Vorhabenbezogener Bebauungsplan Nr. 37 / 24. Änderung F-Plan der Gemeinde Moorrege,
Frühzeitige Unterrichtung der Behörden und sonstigen Träger öffentlicher Belange – frühzeitige Unterrichtung der Öffentlichkeit

Gemeinde Moorrege, Vorhabenbezogener Bebauungsplan Nr. 37 / 24. Änderung F-Plan, frühzeitige Unterrichtung der Behörden und sonstigen Träger öffentlicher Belange – frühzeitige Unterrichtung der Öffentlichkeit - Auswertung der Stellungnahmen zum Vorentwurf –		
Ohne Anregungen und Bedenken		
Behörden und sonstige Träger öffentlicher Belange		
TenneT TSO GmbH , Eisenbahnängsweg 2a, 31275 Lehrte, Stellungnahme vom 14.12.2021		Mit Schreiben vom 14.12.2021 mitgeteilt, dass eine weitere Beteiligung am Verfahren nicht erforderlich ist.
Gasunie Deutschland Transport Services GmbH , Husumer Straße 37, 49685 Schneiderkrug, Stellungnahme vom 16.12.2021		
azv Südholstein , Postfach 1164, 25487 Holm, Stellungnahme vom 16.12.2021		
50 Hertz Transmission GmbH , Heidestraße 2, 10557 Berlin, Stellungnahme zur 24. Änderung F-Plan vom 17.12.2021		
50 Hertz Transmission GmbH , Heidestraße 2, 10557 Berlin, Stellungnahme zum Bebauungsplan Nr. 37 vom 17.12.2021

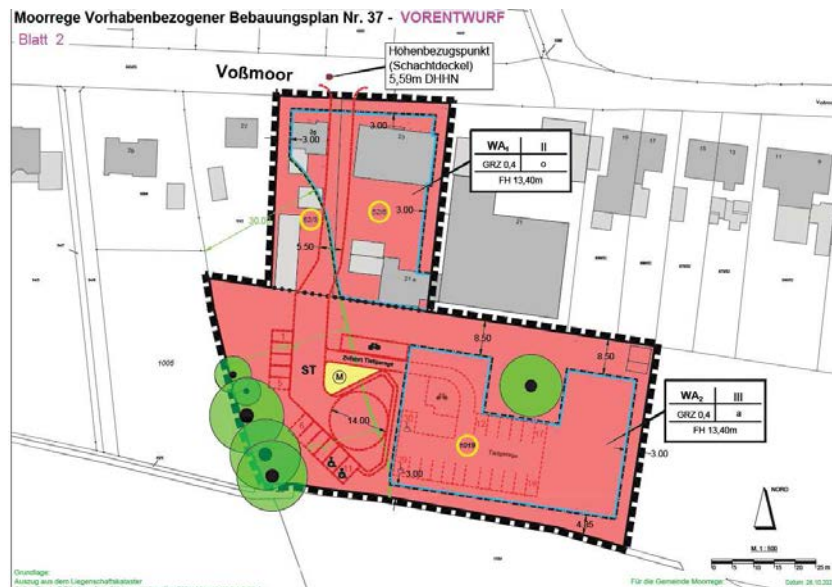
Wir sehen hier im Falle eines möglichen Entstehungsbrandes eine erhebliche Gefährdung, die mit großer Wahrscheinlichkeit den Einsatz von Feuerwehrangehörigen unter Umluftunabhängigen Atemschutzgeräten erforderlich macht.

Dieser Einsatz darf aber erst erfolgen, wenn zum Eigenschutz der eingesetzten Feuerwehrangehörigen eine unabhängige Wasserversorgung aufgebaut wurde.

Diesen zeitlichen Verzug können wir als Feuerwehr nur kompensieren, wenn wir eine ausreichende Löschwasserversorgung zum Löschfahrzeug schnell herstellen können.

Wir empfehlen daher einen weiteren Hydranten im Einfahrtsbereich Vossmoor(25/23)/ ‚Am Hög‘ (siehe rot umrandeter Bereich) durch den WBV zu installieren. Dieser sollte einem 100er Oberflurhydrant entsprechen. Da dieser Bereich auch als Parkfläche der Anwohner genutzt wird (siehe Bild), sollte der Oberflurhydrant zur Sicherheit mit Bügeln geschützt werden. Ein Unterflurhydrant ist auch aus diesem Grund (Parkfläche der Anwohner) nicht zu empfehlen!

· Im Bereich der Teilfläche WA1 und für sonstige Nebenanlagen wäre im Zuge des Baugenehmigungsverfahrens zu prüfen, ob einer Abweichung hinsichtlich einer Unterschreitung des Waldabstandes von ≥ 30 m gemäß § 24 LWaldG im Einzelfall zugestimmt werden kann.	Die Hinweise wurden zur Kenntnis genommen. Es handelt sich bei dem Bereich um eine Bestandsbebauung. Der Waldabstand wurde nachrichtlich dargestellt. Die Baugrenzen wurden an diesen Waldabstand angepasst.
Kreis Pinneberg, Fachdienst Planen und Bauen - Brandschutz, Kurt-Wagener-Straße 11, 25337 Elmshorn, Stellungnahme zur 24. Änderung des FNP vom 25.01.2022: Ziffer 6 - Löschwasserversorgung: 1. In der Begründung zur F-Plan Änderung wird in Ziffer 6 eine Löschwassermenge von 48 m³/h über einen Zeitraum von 2 Stunden für das Gebiet angesetzt. Bei einer allgemeinen Wohnnutzung mit 3-geschossiger Bebauung genügt diese Löschwassermenge auch regelmäßig. Bei der Errichtung einer Seniorenwohnanlage mit 3 Geschossen ist gemäß DVGW Arbeitsblatt W 405 allerdings voraussichtlich ein Löschwasserbedarf von mindestens 96 m³/h über einen Zeitraum von 2 Stunden erforderlich. Dies bezieht sich auf die gesamte zur Verfügung stehende Löschwassermenge in einem Umkreis (Radius) von 300 m. 2. Außerdem wurde angegeben, dass sich der nächstgelegene Hydrant (hier: Unterflurhydrant) im Kreuzungsbereich Straße Voßmoor / Ohlenkamp in ca. 160 m Entfernung zum Plangeltungsbereich befindet. Bis zu der geplanten Seniorenwohnanlage kommen noch weitere ca. 75 m hinzu, sodass der erste zur Verfügung stehende Hydrant von der geplanten Wohnanlage ca. 235 m entfernt angeordnet wäre. Im Zuge der Erschließung sollte deshalb möglichst im neuen Zufahrtsbereich ein zusätzlicher Hydrant installiert werden. Ich empfehle, dass die erste Löschwasserentnahmestelle für die geplante	Die Hinweise wurden zur Kenntnis genommen. In Abstimmung mit der Gemeinde, der Feuerwehr Moorrege und dem Vorhabenträger wird die Bereitstellung einer zusätzlichen Löschwasserentnahmestelle vorgesehen.

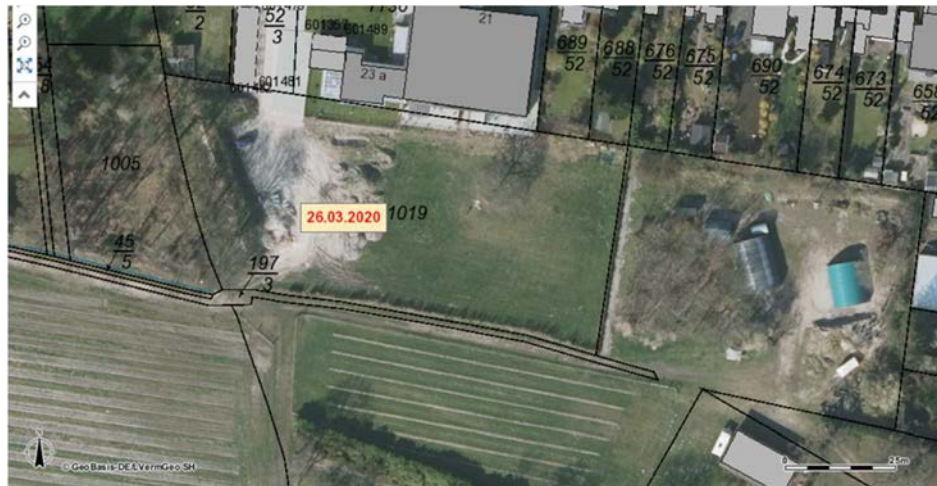
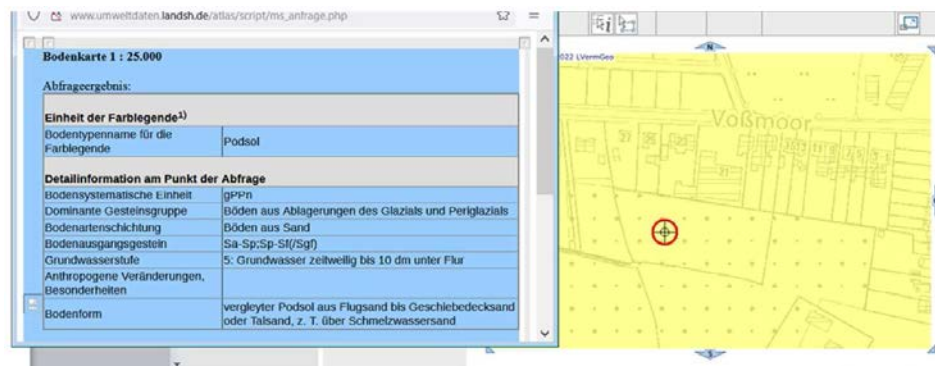
Auf der Luftbildauswertung der unteren Bodenschutzbehörde ist zu erkennen, dass ein Teil der südliche Fläche nach 2015 zur Anlage eines Stellplatzes genutzt wurde und seit 2020 auch als Lagerfläche für Halden mit Schüttgüter. Der uBB sind keine Informationen über diese Nutzung bekannt.

Der Gemeinde wird empfohlen, im Zusammenhang mit der Orientierenden Untersuchung Erkundigungen über diese Nutzung einzuholen, diese in der Begründung zu beschreiben und in Hinblick auf die geplante Wohnnutzung bewerten zu lassen.

Die Hinweise zum Altlastenverdacht wurden berücksichtigt.

Im Rahmen der Entwurfsausarbeitung wurde durch den Diplom Geologen Ingo Ratajczak eine orientierende Altlastenuntersuchung erstellt. Der Altlastenverdacht der gewerblichen Nutzung durch eine Druckerei hat sich nicht bestätigt. Die gesunden Wohn- und Arbeitsverhältnisse werden nicht beeinträchtigt. Es wurden darüber hinaus Handlungsempfehlungen zum ressourcenschonenden Umgang mit den anstehenden Böden, zur Grundwasserhaltung und zur Versickerung des Niederschlagswassers gegeben.

Die Ergebnisse wurden in den Entwurf des Bebauungsplanes eingearbeitet.

Planzeichnung vom 26.01.2022

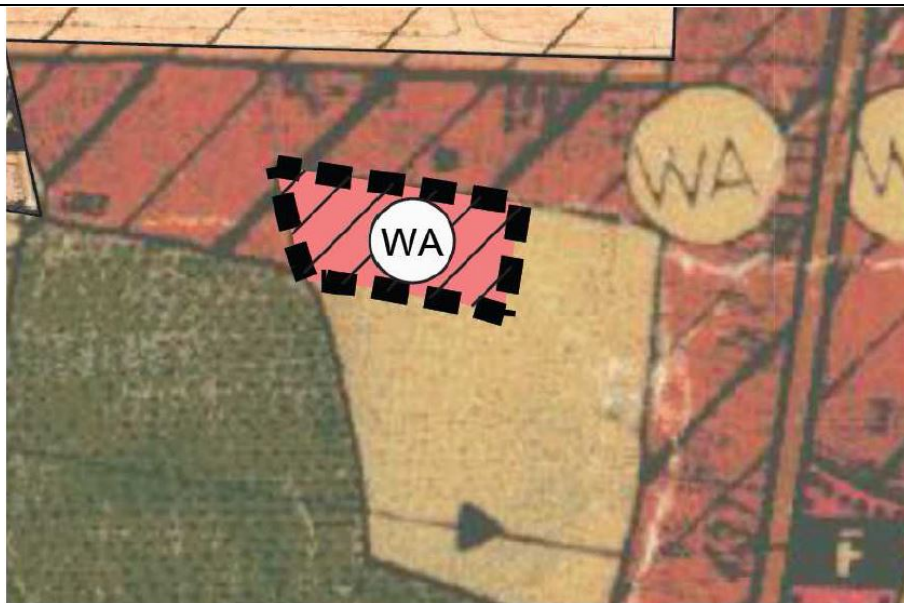
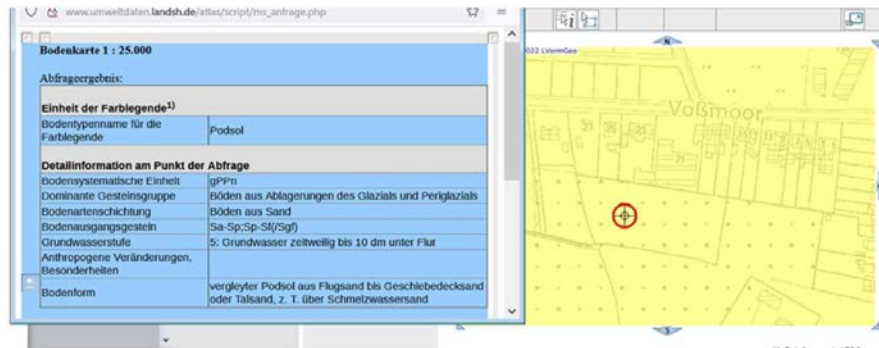
Auf der Luftbildauswertung ist zu erkennen, dass ein Teil der Fläche nach 2015 zur Anlage eines Stellplatzes genutzt wurde und seit 2020 auch als Lagerfläche für Halden mit Schüttgüter. Der uBB sind keine Informationen über den Zweck diese Nutzung bekannt.

Der Gemeinde wird empfohlen, Erkundigungen über diese Nutzung einzuholen, diese in der Begründung zu beschreiben und in Hinblick auf

die geplante Wohnnutzung zu bewerten.
